**Forum mondial de l'harmonisation
des Règlements concernant les véhicules**

Soixante-quatorzième session

Règlement ONU n° 100 (Véhicules électriques)

**Proposition de série 04 d'amendements au Règlement ONU
n° 100 (Véhicules électriques)*****Communication de l'expert des Pays-Bas**

« Annexe 10

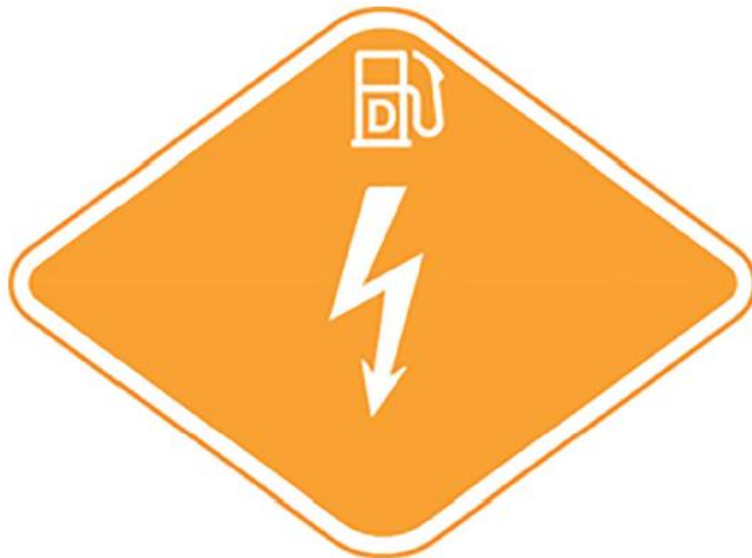
Dispositions relatives à l'étiquette à apposer sur les véhicules des catégories M₂/N₂ et M₃/N₃ équipés d'une chaîne de traction électrique

(Par. 5.5.1 à 5.5.3. du présent Règlement)

L'étiquette doit résister aux intempéries.

La zone centrale indique la source d'énergie première.

La zone supérieure indique la source d'énergie secondaire.

Le schéma et les symboles doivent être conformes à la norme ISO 17840-4:2018.

Les couleurs et les dimensions de l'étiquette doivent être conformes aux prescriptions suivantes :

Couleurs :

Fond :	orange, code RVB 255, 165, 0
Bordure :	blanc réfléchissant
Lettres :	blanc réfléchissant

Dimensions :

Largeur de l'étiquette :	≥110 mm
Hauteur de l'étiquette :	≥80 mm ».
